Alcaldía Municipal del Distrito Central

NOTA ACLARATORIA N° 1

**CONSTRUCCION VIA RAPIDA CASA PRESIDENCIAL-BULEVAR SAN JUAN BOSCO.,
con Código N° 1852**

No. LPuNo-01-AMDC-130-2018

DETALLE DE JUNTAS
SIN ESCALA

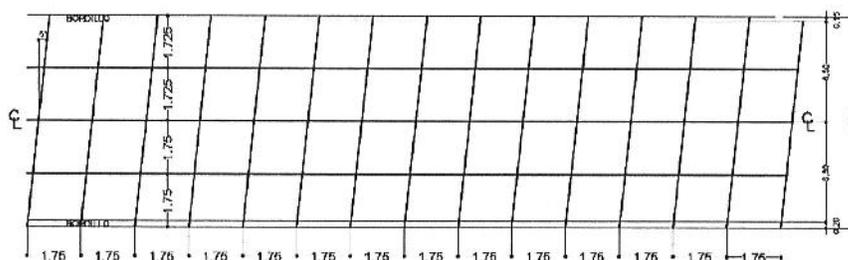
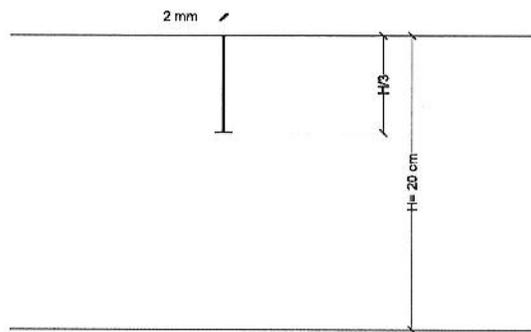
28. Favor suministrar el plano de Corte de Juntas de Pavimento, indicando claramente entre otros, espaciamiento entre juntas longitudinales y transversales, espesores y profundidad del corte, etc.

R/= Revisar plano DE-01

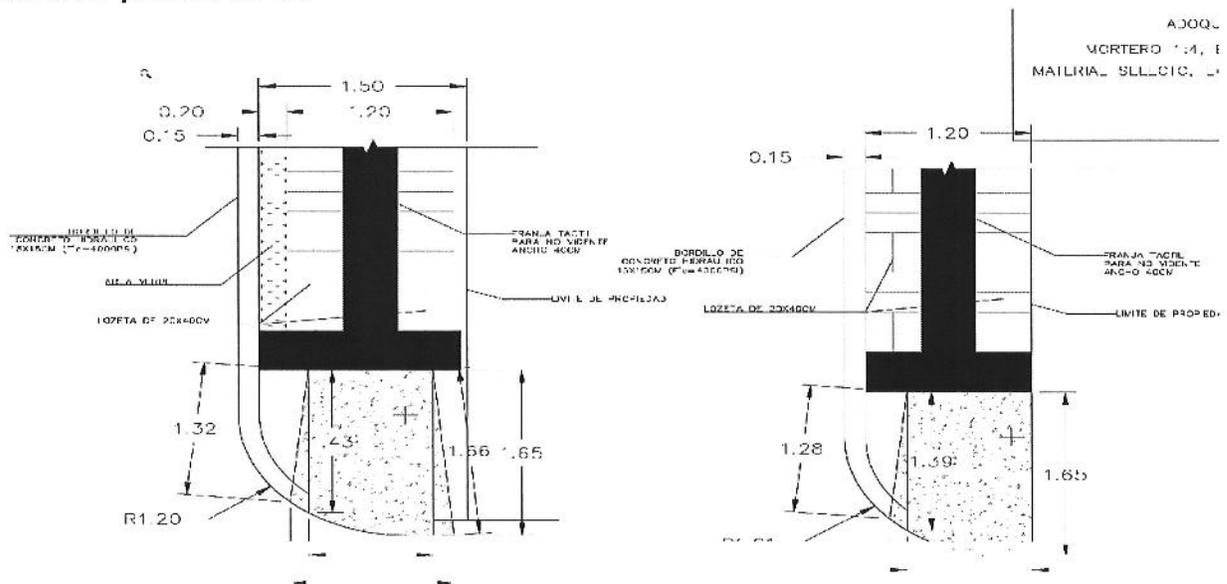
EN LAS ESPECIFICACIONES Y NOTAS DEL PLANO ES -21 INDICA UNICAMENTE:

Aclarar si se puede ofertar las vigas con cualquier de las normas que se indican en el cuadro de cantidades.

El acero para las vigas debe ser tipo Estructural ASTM A-588 ó ASTM-992 grado 50, según se indica en el cuadro de cantidades.
